## Statens vegvesen

Vår referanse:  
17/77074-6

### Tilleggsuttale – Utvida bruk av eksisterande avkøyrslle – Fv. 401 – Gnr. 172 bnr. 4 – Seim

Fig: Utdrag av søknad

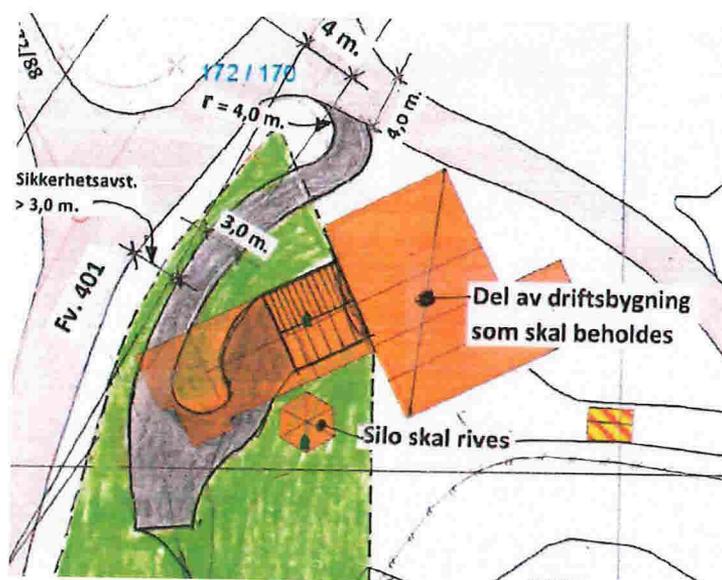
Du har no sendt inn nye teikningar som viser dei planlagde tiltaka meir i detalj og som svarer ut det vi etterspurde. Vi meiner det vil vere ein fordel å få stengt den eksisterande avkøyrslle, og flytte avkøyringspunktet lenger nord som omsøkt.

Med bakgrunn i trafikktryggleiken er vi opptatt av at tilkomstveg må trekkast unna fylkesvegen så langt som råd er. Dette er også viktig med omsyn på at det trengs areal til framtidig utbetring av vegen. Vi gjer særleg merksam på at dersom det vert planlagt for tiltak nærare enn tre meter frå vegkant må avklarast i eigen søknad og er ikkje tatt stilling til her.
